4	20	–	104-13		05.13	АПУ2-126-1В,2В-03-АР
3	–	Нов.	59-11		03.13	Многоэтажный жилой дом с нежилыми помещениями, пристроенными магазином, подземной автостоянкой в границах улиц В.Мурзы-Авиационной- Сквозной в Чкаловском районе г. Екатеринбурга
Изм.	Кол.уч.	Лист.	Nдок.	Подпись	Дата	
Гл. арх.		Земцова			03.13	Жилой дом 1В. Подземная автостоянка 2В. Пусковой комплекс 3
Н.контр.		Ранкова				
Зав.пущ.		Остроумова				
Разраб.		Спиридова				Стадия: Р; Лист: 36; Листов:
Проверил		Земцова				Отделочный план 1 этажа на отм.+5,500; +6,000
Исполнил		Спиридова				ЗАО "Корпорация "Атомстройкомплекс"

4	14	–	104-13		05.13	АПУ2-126-1В,2В-03-АР
3	–	Изм.	59-13		03.13	Многоэтажный жилой дом с нежилыми помещениями, пристроенными магазинами, подземной автостоянкой в кронштадтском районе г. Екатеринбурга. Многоэтажные- Секция В Чкаловском районе г. Екатеринбурга
Изм.	Кол.уч.	Лист	Nдок.	Подпись	Дата	
ГА. арх.		Земцова			05.13	Жилой дом 1В. Подземная автостоянка 2В. Пусковой комплекс 3
Н.контр.		Ранкова				
Зав.груп.		Острогорская				
Разраб.		Снитцева				Отделочные планы 13...14 этажей.
Проверил		Земцова				
Исполнил		Снитцева

АПУ2-126-1В,2В-03-АР	
4	14	–	104-13		05.13	Многоэтажный жилой дом с нежилыми по

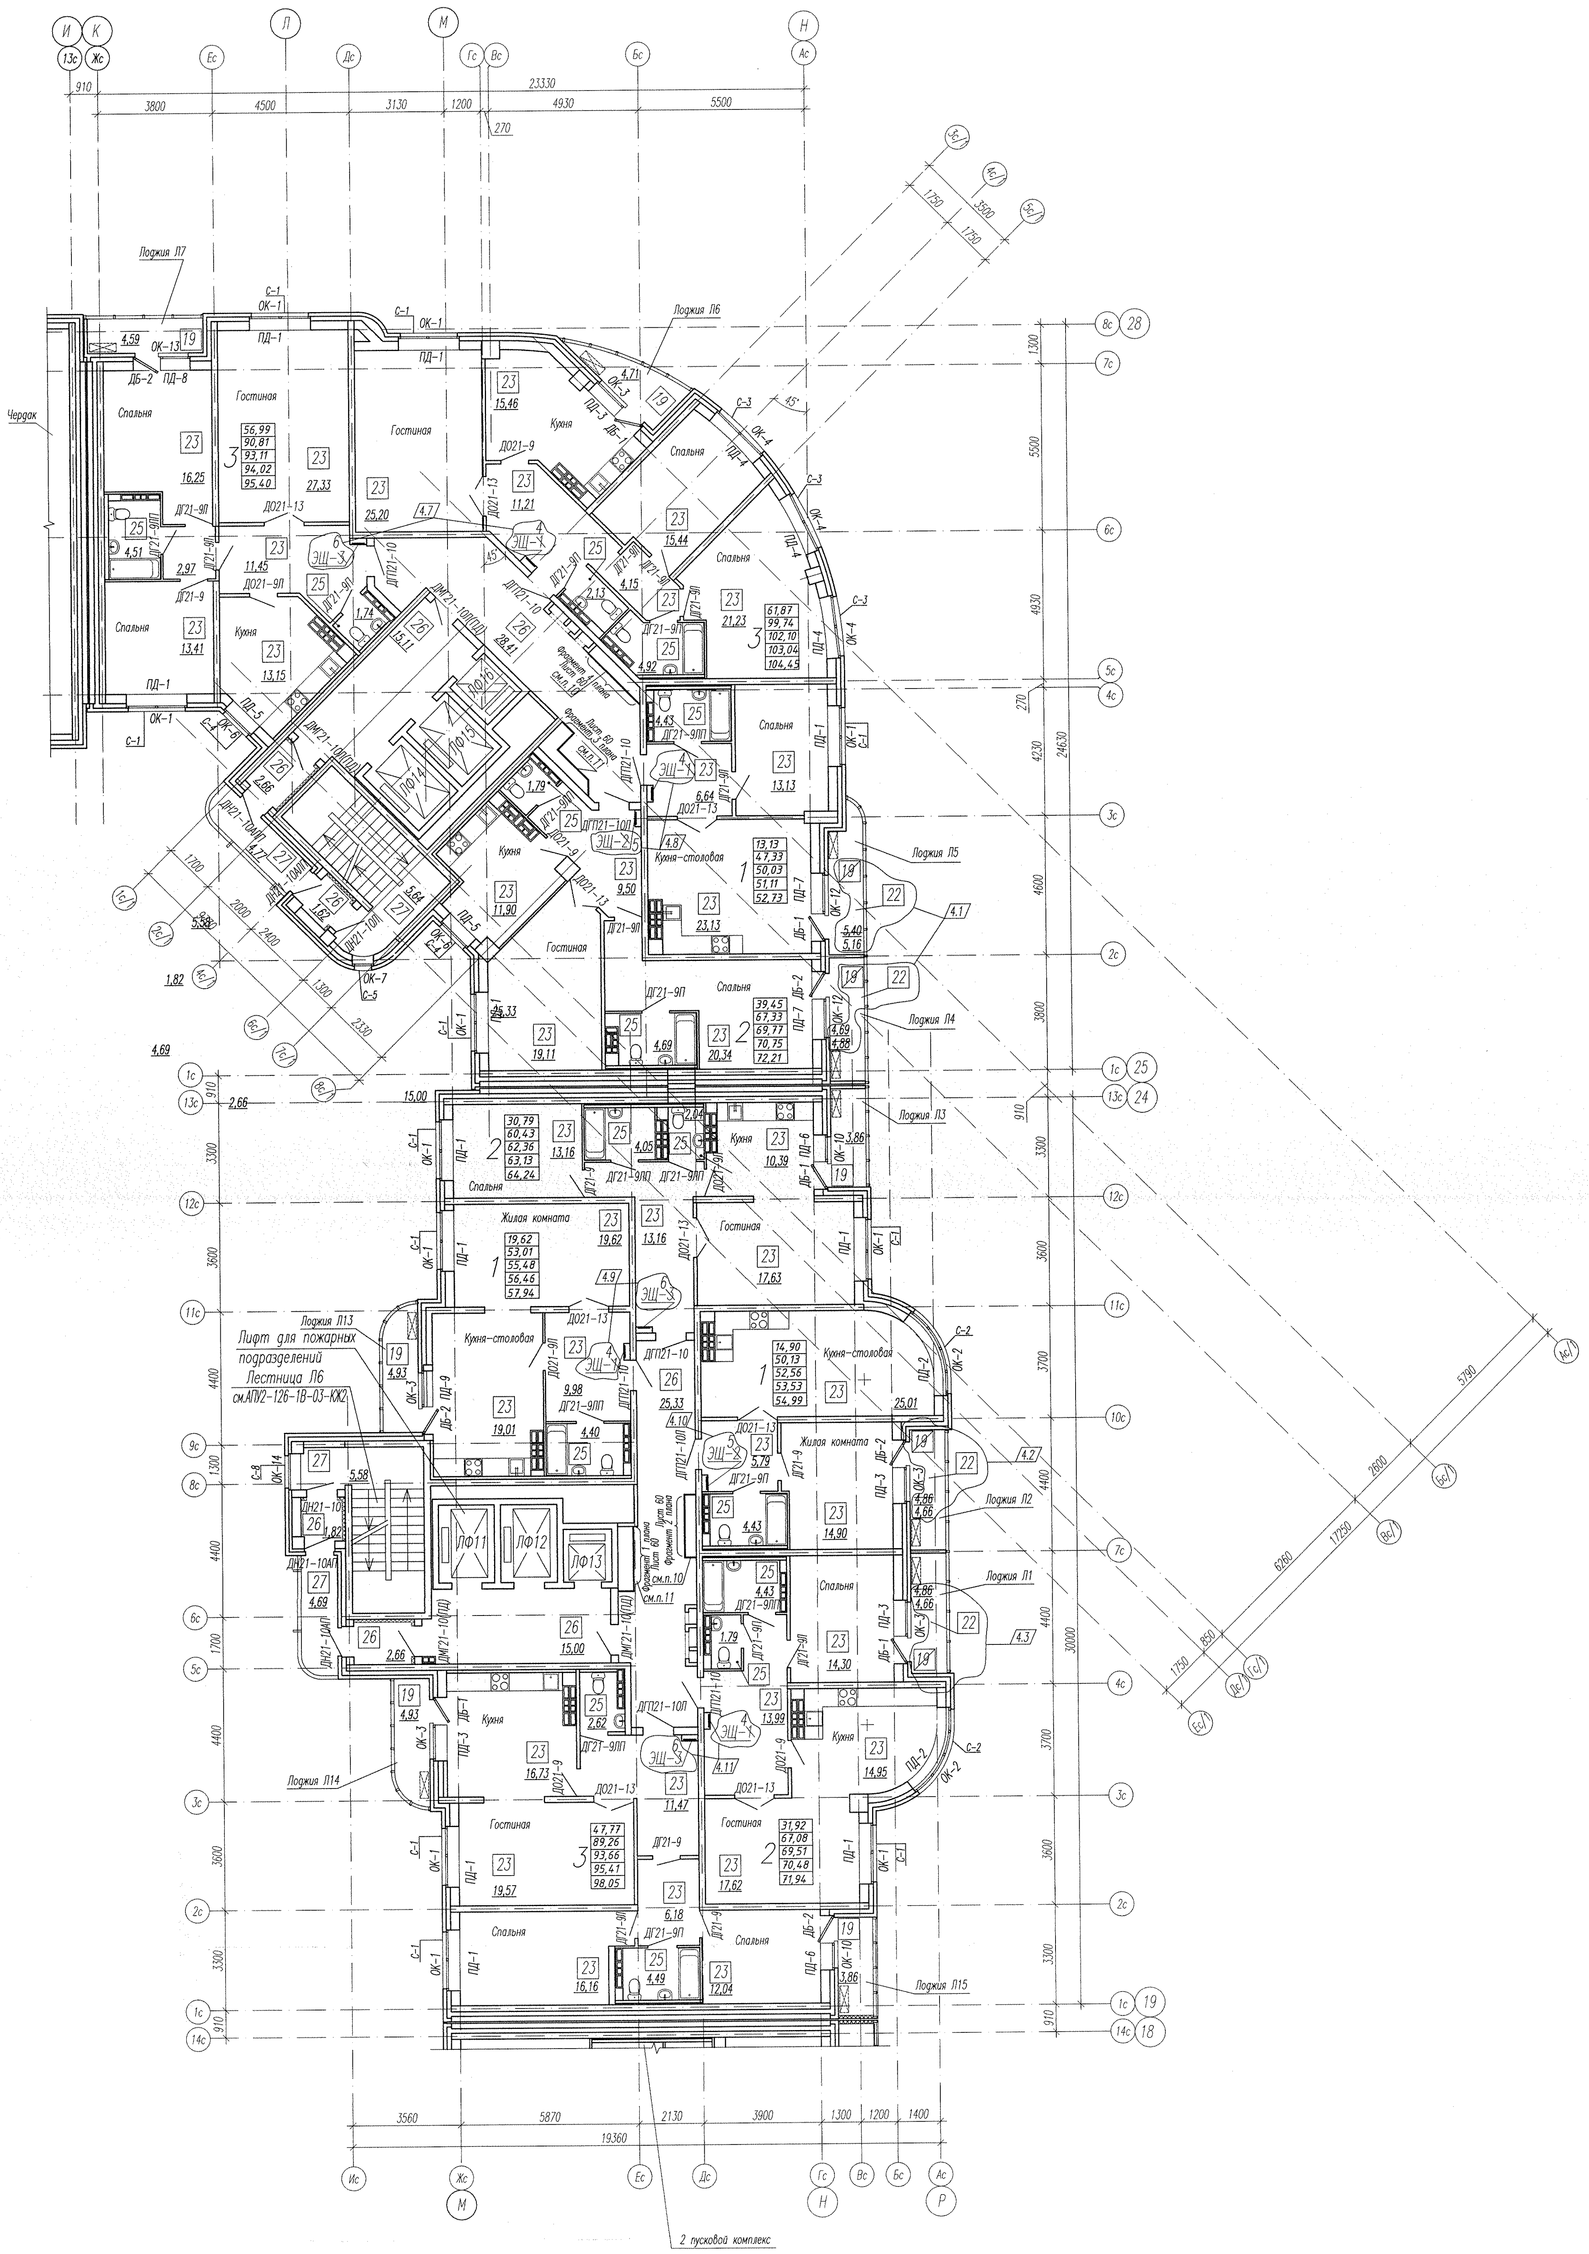
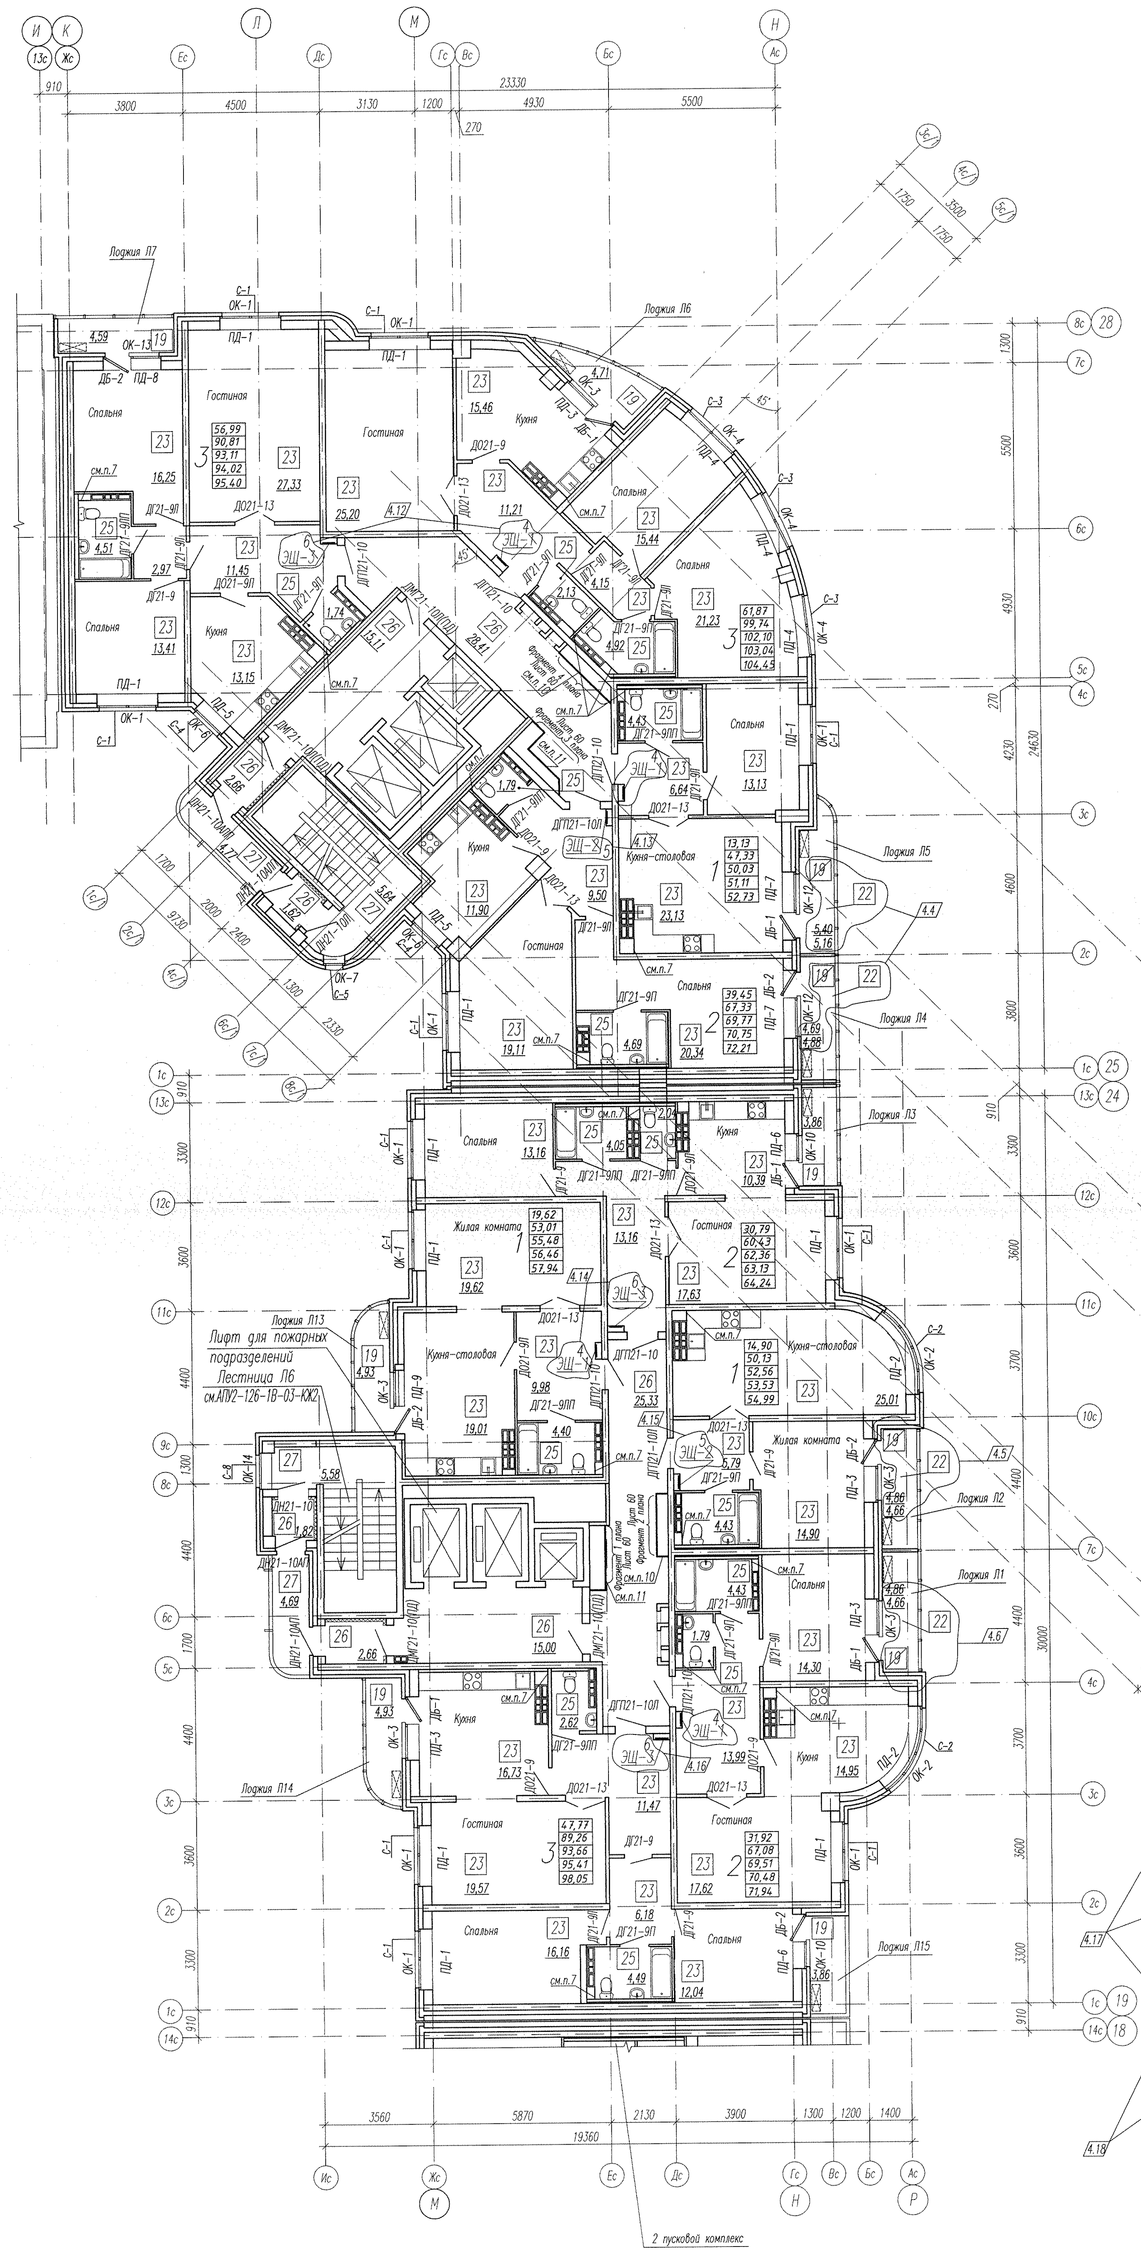
5. Ниши для этажных электрощитков выполнить в перегородках из силикатного кирпича производства SiMat, а квартирные – из ГВЛ толщиной 12мм в 1 слой по каркасу КНАУФ, схема см. лист 35. ~~Установить щит этажный ЭЩ-1, щитки этажные ЭЩ-3 учтены в спецификации элементов заполнения оконных и дверных проемов, лист 59.~~

10. Стояки коммуникаций ОВ в общих коридорах зашить листами ГВЛ толщиной 12мм в 2 слоя по каркасу ТИГИ КНАУФ с последующей установкой ~~щитка~~ ЩЕРГ ЩЭ-1, см. лист 60. Этажные щитки ~~щитки~~ ЩЕРГ ЩЭ-1 учтены в спецификации ~~оконных и~~ дверных проемов, лист 59.

11. Стояки ВК зашить листами ГВЛ в 2 слоя по каркасу ТИГИ КНАУФ с устройством ~~на 1 этаже~~ отверстия ~~980х1600(h)~~ 890х1610(h), над ним высотой 900 мм от пола (уточнить по месту) с последующей установкой щита этажного ~~щитка~~ ЩЕРГ ЩЭ-1. ~~Щитки~~ ЩЕРГ ЩЭ-1 учтены в спецификации элементов заполнения ~~оконных и~~ дверных проемов на листе 59.

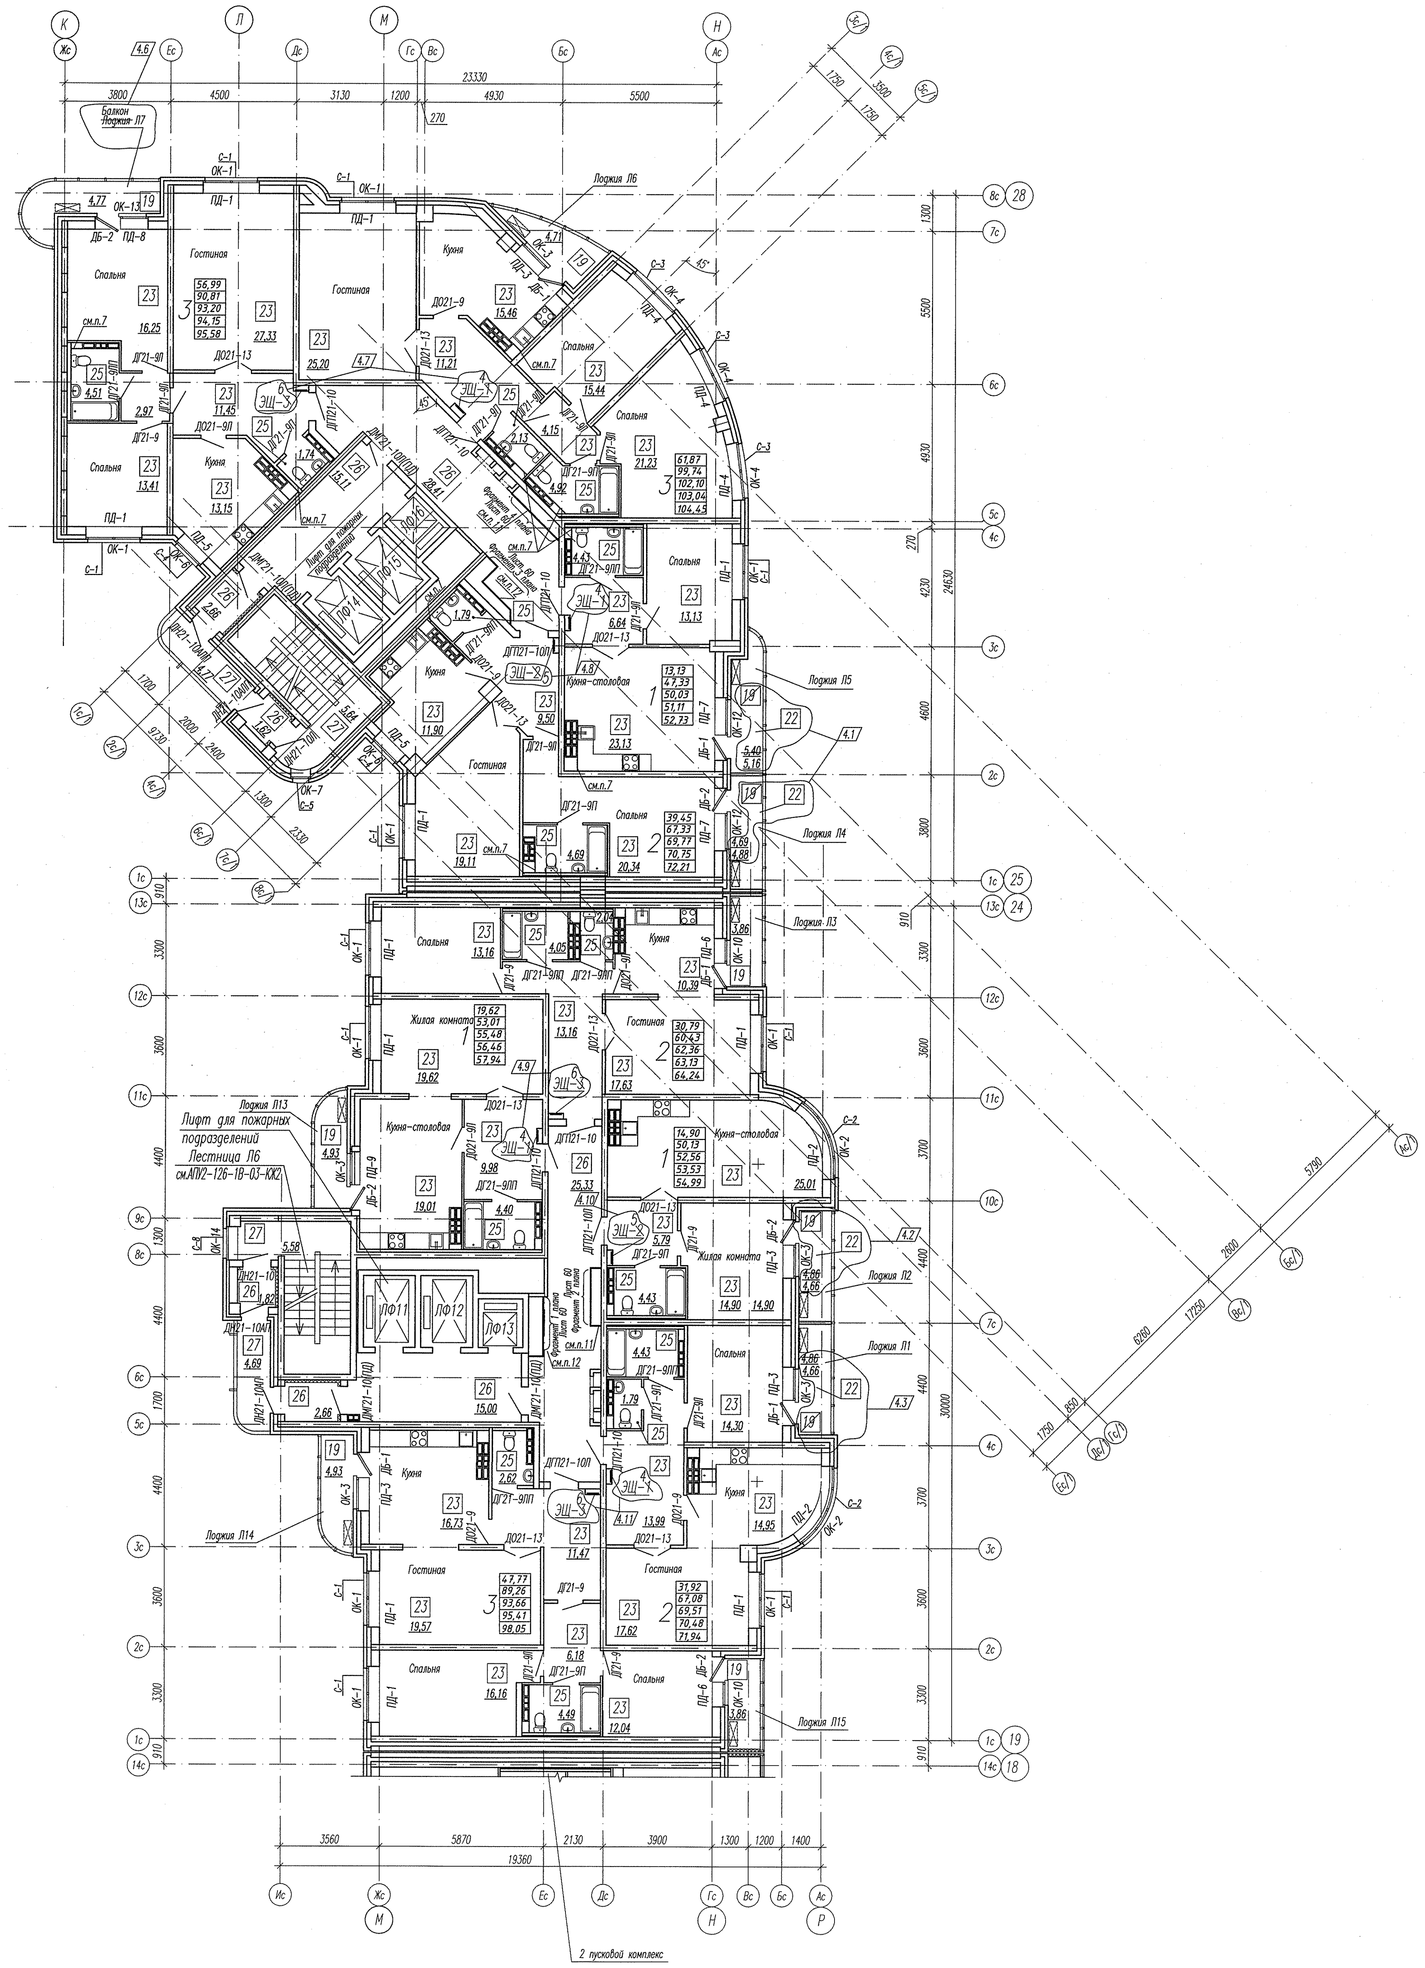
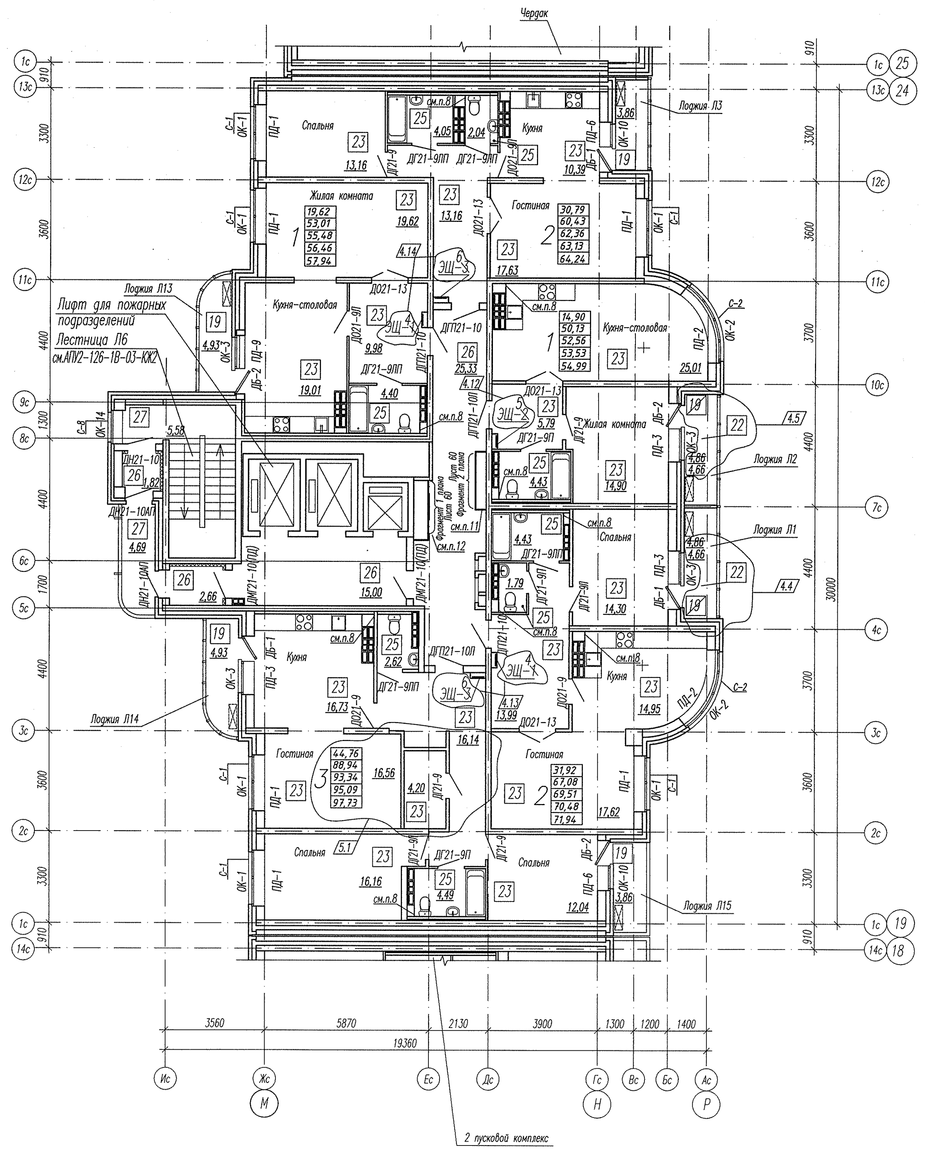
5. Нишу для этажных электрощитов выполнить в перегородке из силикатного кирпича производства SMot, а квартирные – из ГВЛ толщиной 12мм в 1 слой по каркасу KNAUF, схемы см. лист 35. ~~Установить щит этажный ЩЭ-1. Щиты этажные ЩЭ-1 учтены в спецификации элементов заполнения оконных и дверных проемов. лист 59.~~

11. Стояки коммуникаций ОВ в общих коридорах зашить листами ГВЛ толщиной 12мм в 2 слоя по каркасу ТИГИ KNAUF с последующей установкой ~~щита ЩЭ-1~~ см. лист 60. Этажные щиты ~~ЩЭ-1~~ учтены в спецификации элементов заполнения ~~оконных и~~ дверных проемов, лист 59.

12. Стояки ВК зашить листами ГВЛ в 2 слоя по каркасу ТИГИ KNAUF с устройством ~~на 1 этаже~~ отверстия ~~890х1600(h)~~ 890х1610(h), на высоте 300 мм от пола (уточнить по месту) с последующей установкой щита ~~этажного щита ЩЭ-1~~ ~~(Щиты ЩЭ-1 ЩЭ-2 ЩЭ-3)~~ учтены в спецификации элементов заполнения ~~оконных и~~ дверных проемов на листе 59.
